Vorschriften und Erläuterungen für die Erstellung von Hausinstallationen im Anschluss an das öffentliche Fernmeldenetz

(B 191, Ausgabe 1979)

Paul GÜNTER, Bern

Zusammenfassung. Nach den Vorschriften B 191 der Schweizerischen PTT-Betriebe sind alle Hausinstallationen zu erstellen, die an das öffentliche Fernmeldenetz angeschlossen werden. Die Ausgabe 1979 wurde vollständig überarbeitet, den PTT-Richtlinien angepasst und ersetzt die Ausgabe 1964. Sie trägt dem letzten Stand der Installationstechnik und den neuesten Materialien Rechnung. Der Artikel weist in geprägter Form auf die wichtigsten Änderungen gegenüber der Ausgabe 1964 hin. Er soll dem Benutzer der Vorschriften das vollständige Studium des Neudruckes ersparen.

Fig. 2
Anchluss von Grobsicherungen Modell 77 mit Kabel Typ F 1 x 2 auf 3er Schiene

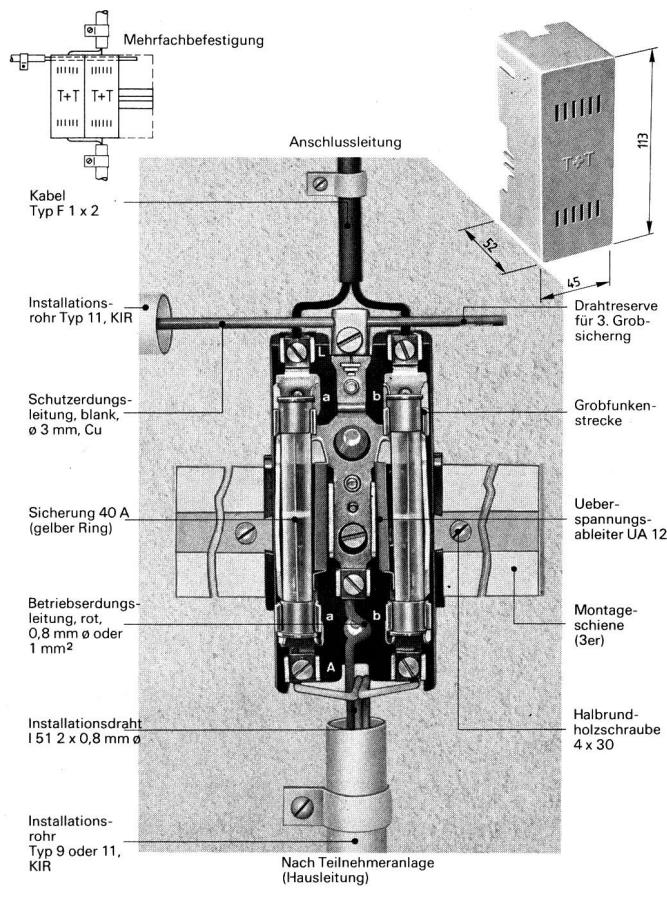
Nr. 2112. Die *oberirdischen Einführungen* werden neu auch mit Einführungskabel P 1 x 2 erstellt und mit Überspannungsableitern UA 12 geschützt. Dabei ist zu beachten, dass bei Zuführungen, die mit Grobsicherungen auszurüsten sind (Nr. 2311), Sicherungen für 15 A (gelber Ring) vorgesehen werden müssen. Der Grund liegt darin, dass bei einer Niederspannungsberührung mit der Blankdraht-Freileitung sonst Brandgefahr für das angeschlossene Haus besteht.

Fig. 3
Grobsicherungsmontage auf brennbare Gebäudeteile (Grobsicherungen Modell 77)

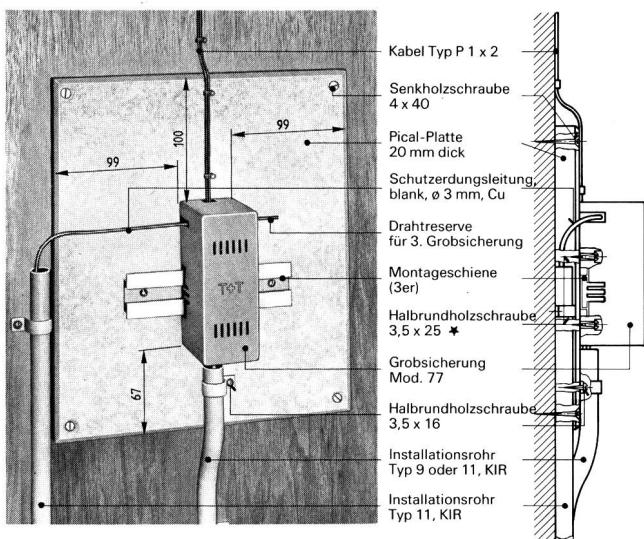
Die neue, schmale Grobsicherung und deren Montage auf Wand oder Befestigungsschiene werden in den Blättern 1.82.2, 1.82.3 (Fig. 2) und 1.82.4 vorgestellt. Für die Montage auf brennbare Gebäude Teile ist die Beilage 1.83.2 (Fig. 3) massgebend.

Fig. 4
Anschluss von AP-Durchgangskästen mit Trennklemmen bei oberirdischer, zentralisierter Einführung für 4...6 Anschlussleitungen (Kabel Typ F 6 x 2)

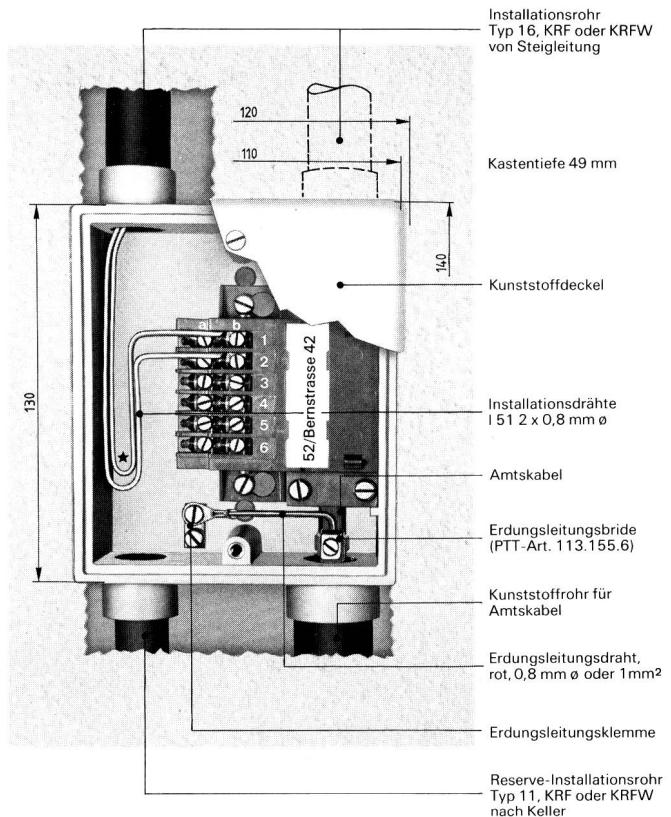
Bei mehr als drei oberirdischen Anschlussleitungen, die keine Grobsicherung benötigen, gilt für den Anschluss anstelle des alten Blattes 15 b neu die Beilage 1.84.3 (Fig. 4).

Fig. 7
Gemeinsame Erdung der Fernmelde- und Niederspannungsanlage gemäss HV SEV 49 140

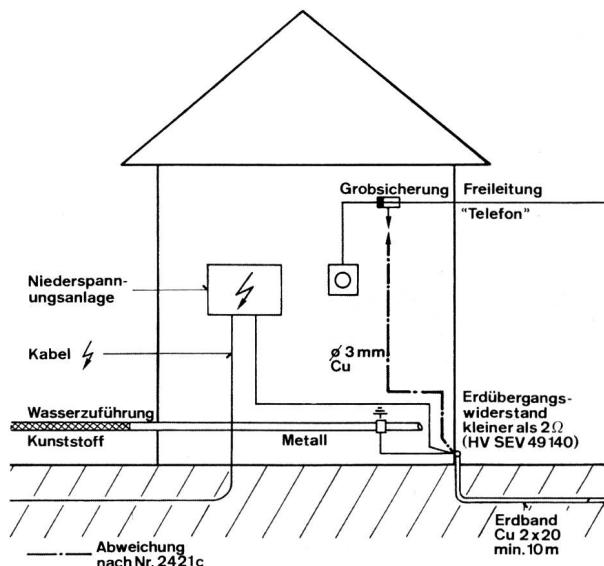
Nr. 2421 c. Die *Erdung (Erdband) von Niederspannungsanlagen* darf in Ausnahmefällen (Wasserzuführung mit Kunststoffrohr) mitbenutzt werden, wenn der Erdübergangswiderstand nach Auskunft des energieliefernden Werkes dauernd kleiner als 2Ω ist. Diese

Angaben sind in der Installationsanzeige einzutragen (Fig. 7).

Fig. 10
Abdeckbares Überflur-Bodenkanalsystem (Beispiel einer Kanalkonstruktion mit Al-Profilen)

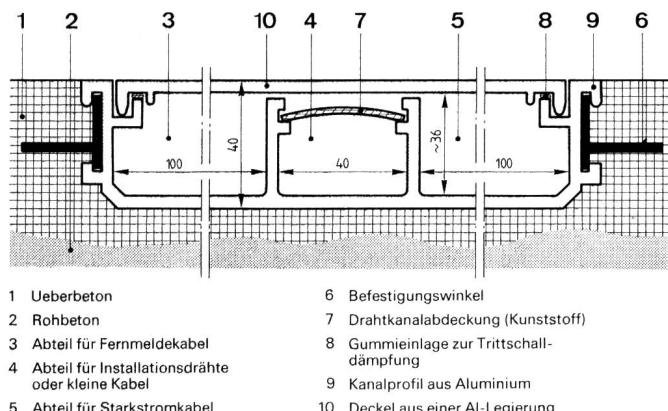
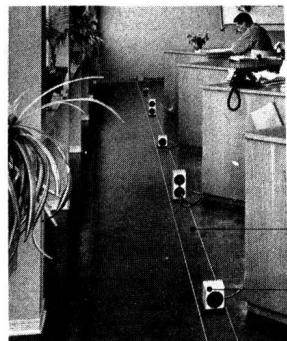
- Nr. 3293/4 Brüstungs- und Bodenkanäle (Fig. 10)
- Nr. 3295 Sockelleisten-Installationssysteme
- Nr. 3296 Deckenmontage-Installationssysteme
- Nr. 3297 Anschlussysteme in abdeckbaren Doppelböden
- Nr. 3298 Kombinierte Beleuchtungs- und Installationskanäle

Fig. 12
Anschluss der Abzweigleitungen im Korridor-Durchgangskasten

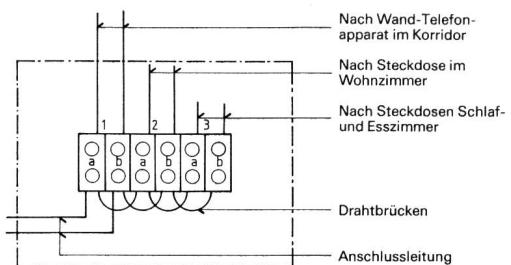
Nr. 33127 c. Der *Korridor-Durchgangskasten* ist dort vorzusehen, wo eine Weiterführung oder eine Verzweigung der Telefoninstallation zu erwarten ist. Die Abzweigleitungen nach den verschiedenen Räumen der Wohnung, wie Schlafzimmer und Wohnzimmer, sind in diesem Kasten zusammenzufassen und wenn nötig mit Klemmensteg zu verbinden. Entsprechende Beispiele sind in den Beilagen 1.51.1 (Fig. 11) und 2.71.1 (Fig. 12) veranschaulicht.

Fig. 13
Amtsverteiler für 30 oder 40 Kabeladerpaare (AP- und UP-Montage)

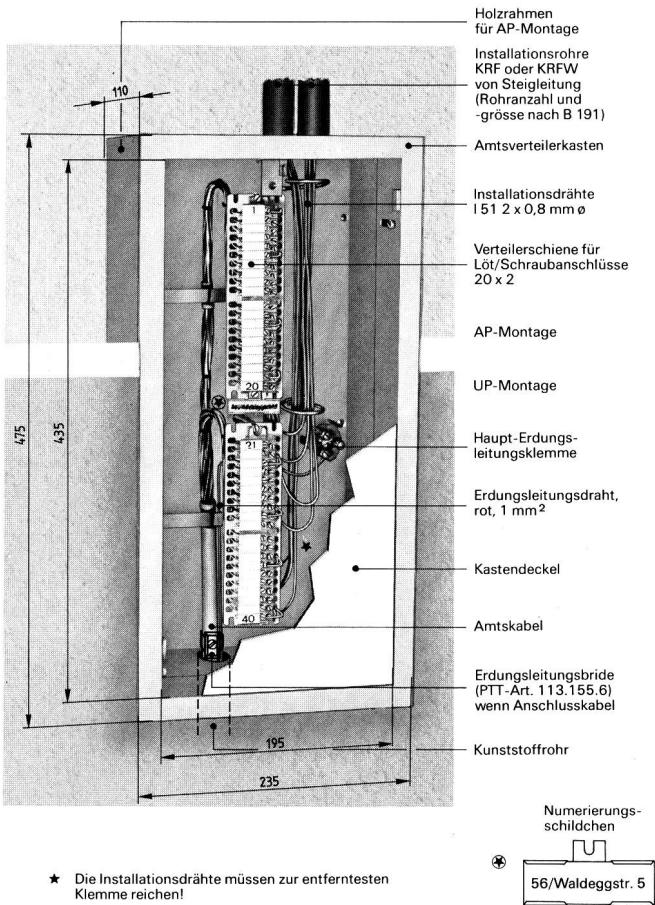
Nr. 33211. Der *Amtsverteiler für 30 oder 40 Kabel-Aderpaare* besteht aus dem BAKO-Zwischenverteiler «Typ II hoch» als Grundelement, mit Verteilerschienen für Löt-/Schraubanschluss. Die Trennmöglichkeit durch PTT-Anschlussklemmen genügt.

Nr. 33242. Ein *besonderes Numerierungsschildchen* mit der Nummer des Verteilers sowie dessen Standort ist neu bei allen Amts-, Haupt- und Außenverteilern anzubringen, die mit einem direkten Amtskabel angespeist werden (Beilagen 9.02.1 [Fig. 13] und 9.02.2).

Fig. 15
Durchschalteverteiler in Geschäftshäusern, Verwaltungsgebäuden usw. (Beispiel für Grossraum- und Doppelboden-Anschlussysteme)

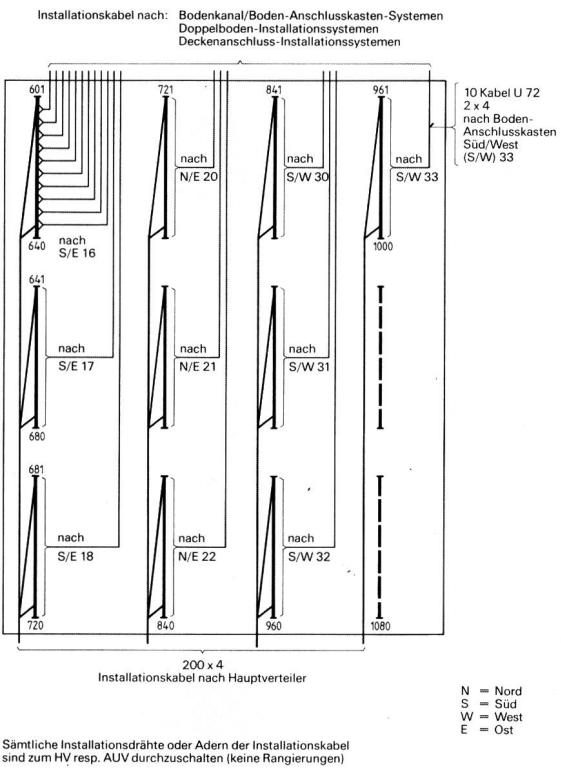
Nr. 373. Der *Durchschalteverteiler* stellt eine neue Verteilerart dar, die es erlaubt, kleine Kabel auf grössere Zweigkabel durchzuschalten. Bei diesem System werden alle Adern der Installationskabel ohne Rangierungen zum Haupt- oder Amtsverteiler durchgeschaltet. Diese Lösung bietet grosse Vorteile, so müssen zum Beispiel beim Verlegen von Zweiganschlüssen die Rangierungen nur an einem Ort und die Eintragungen nur in einem einzigen Verteilerheft vorgenommen werden (Fig. 15).

Fig. 16
Elektronischer GA-Zusatz für erdfreie Gemeinschaftsanschlüsse (Beispiele für AP- und UP-Montage bei Tisch-Telefonapparaten)

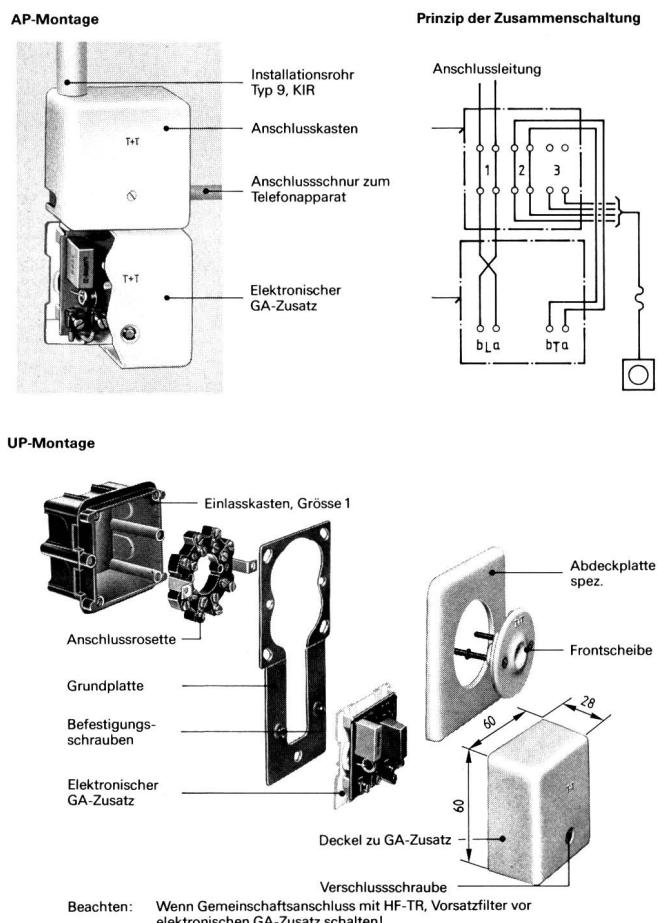
Nr. 38041 b. Der *elektronische Zusatz für Gemeinschaftsanschlüsse* erlaubt das Anschliessen aller Teilnehmerapparatentypen. Der für die AP-Montage vorgesehene GA-Zusatz kann bei UP-Installationen mit einer besonderen, von den PTT lieferbaren Metallplatte auf die UP-Einlasskasten montiert werden. Vorläufig muss bei Anlagen mit HF-TR vor den GA-Zusatz ein Vorsatzfilter gesetzt werden (Fig. 16).

Fig. 18
Montagehöhe ab Boden der Anschlussapparate bis zu 12 Klemmen inklusive HF-TR-Steckdosen

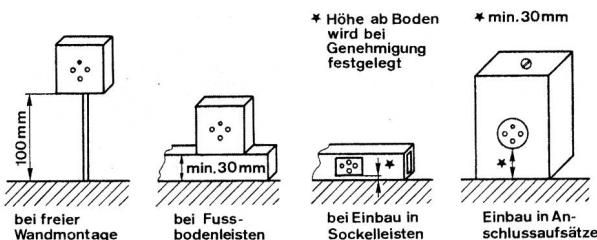
Nr. 38405. Der *minimale Abstand der Anschlusskästen und Steckdosen ab Boden* ist neu detailliert umschrieben, und zwar für solche bis zu 12 Klemmen und HF-TR-Steckdose (Fig. 18) sowie für jene, die mehr als 12 Klemmen aufweisen (Fig. 19).

Fig. 23
Trennkasten für Fernmeldeeinführungen in Hochspannungsanlagen, TKU 4 kV (Kunststoffgehäuse Typ 10 x 2 Aufputz; Ansichten, Massbild von Typ 10 x 2 Aufputz)

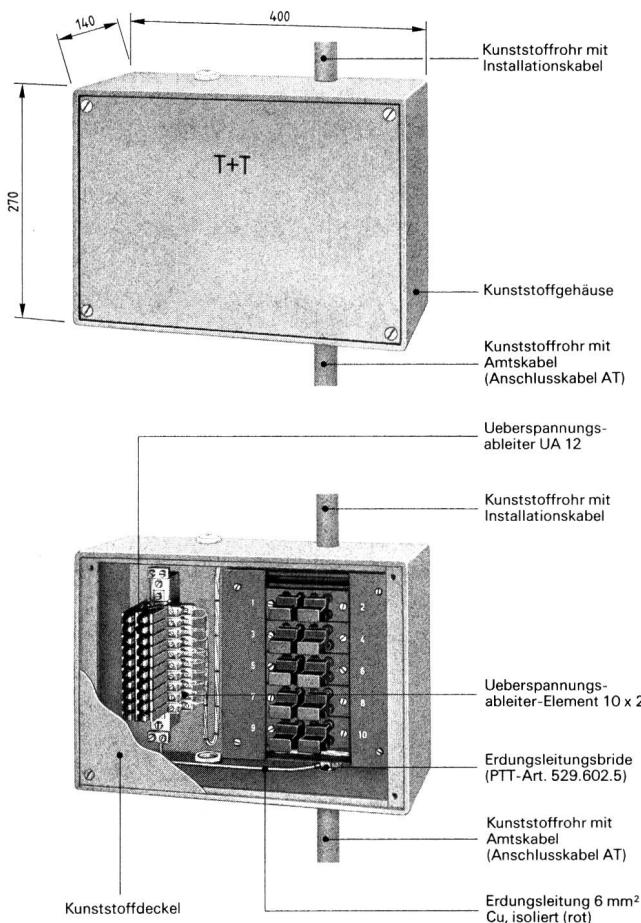
Nr. 71243. Die Schutzmassnahmen bei oberirdischer Starkstromanspeisung erfordern keine metallische Trennung. Dagegen sind im Trennkasten zwischen die einzel-

nen Adern und den Bleimantel des Fernmeldekabels Überspannungsableiter UA 12 zu schalten (Beilagen 3.83.7 [Fig. 23] und 3.83.8 [Fig. 24]).
